TECHNICAL BULLETIN 011 April 2016

NMT ES OLD VERSION NMT ES NEW VERSION

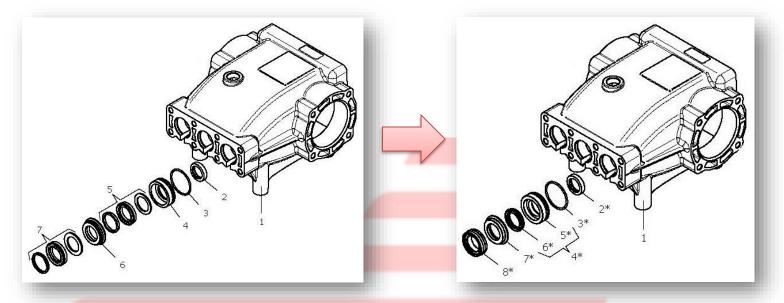
- ➤ The combination of standard seals has been upgraded to provide now better performances with hot water (up to 85°C 185°F) and chemical agents.
- The new complete seals pack (4-7-8) is interchangeable with the old complete seals pack (4-5-6-7)
- The new kit "Complete Seals Packing 20mm" part number 2603.23 is available to upgrade pumps from the old to the new version.

NMT ES VECCHIA VERSIONE NMT ES NUOVA VERSIONE

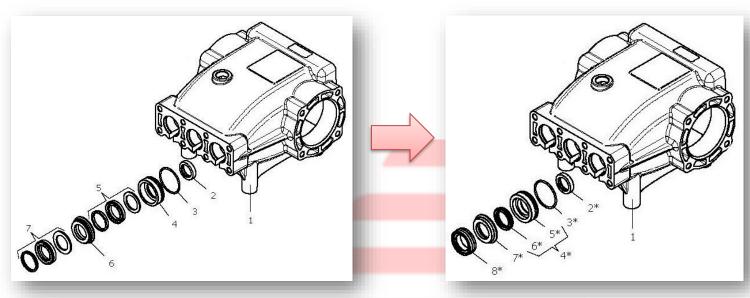
- E' stato aggiornata la combinazione di guarnizione standard, ora più performante contro alta temperatura (fino a 85°C) e agenti chimici.
- ➤ Il nuovo pacco guarnizioni completo (4-7-8) è intercambiabile con il vecchio pacco guarnizioni completo (4-5-6-7)
- ➤ Per aggiornare la pompa dalla vecchia alla nuova versione è disponibile il kit "pacco completo guarnizioni pistone Ø20" codice 2603.23
